Reactieformulieren gedigitaliseerd

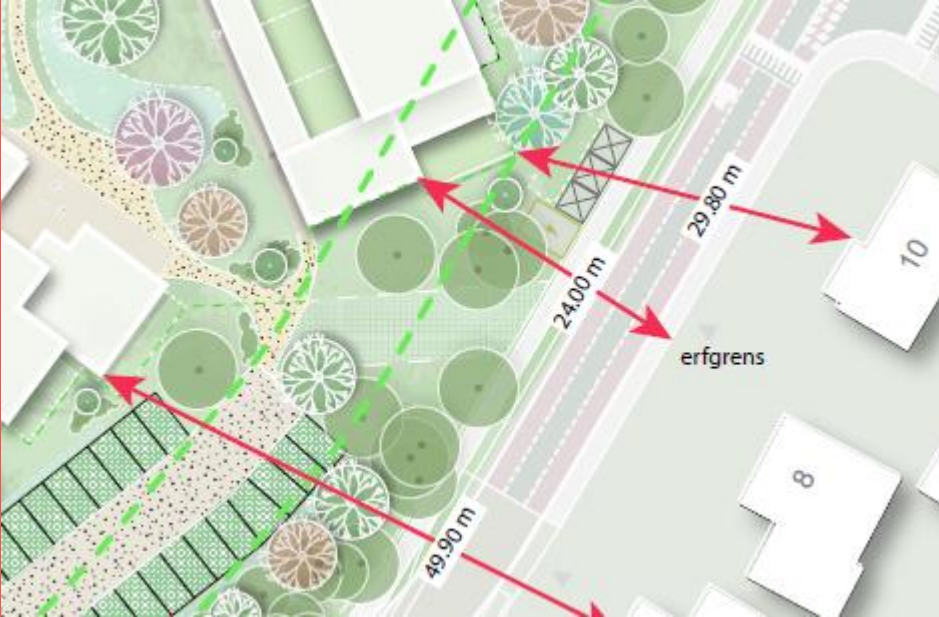
Naam	
Adres	
Onderwerp	Bepanting / bomen oever van boskamer 1
Reactie/vraag/zorg	Geen bezwaar tegen nieuwe woningen in Moordijk. Toch, afstand van bebouwing tot ven is beperkt i.c.m. de hoogte van 3 woonlagen bij boskamer 1. Afstand tot ven is in 2014 in de zienswijze al eerder aangedragen als bezwaar op oude plannen. Hoogte van 3 woonlagen is nieuw t.a.v. plannen van voor 2021.
Suggestie	Hoogteverschil van grond/kavels zo veel mogelijk beperken Balanceer zicht op het ven met de privacy van Halderheiweg (de achtertuinen van woningen 19, 17) Bijvoorbeeld meer behoud Rododendrons en bomen nabij oever. of Bijvoorbeeld maximale hoogte nabij ven tot 2 woonlagen.
Reactie Blink	Dank voor uw reactie en voor het meedenken over de plannen voor Moordijk. In antwoord op u vragen kunnen we u het volgende berichten: De afstand van uw hoofdwooning aan de Halderheiweg tot aan de geplande nieuwbouw bedraagt ongeveer 65 meter, en van de grens van

uw bouwvlak ongeveer 52 meter, zie onderstaand kaartje. Het ven wordt aan de zijde van de nieuwbouw verder vergroend door de toevoeging van bomen en struweel, waarmee de natuurlijke uitstraling van het gebied aan het ven wordt versterkt.

Aan het ven worden patio's en rijwoningen van twee en drie bouwlagen gerealiseerd, bouwhoogten die passen binnen de bestaande omgeving van Moordijk. De uiteindelijke aanleghoogte wordt in afstemming met de gemeente vastgesteld. Daarbij is het uitgangspunt om het hoogteverschil van de gronden zo veel mogelijk te beperken, zodat het nieuwe woongebied op een zorgvuldige manier aansluit op de bestaande omgeving.
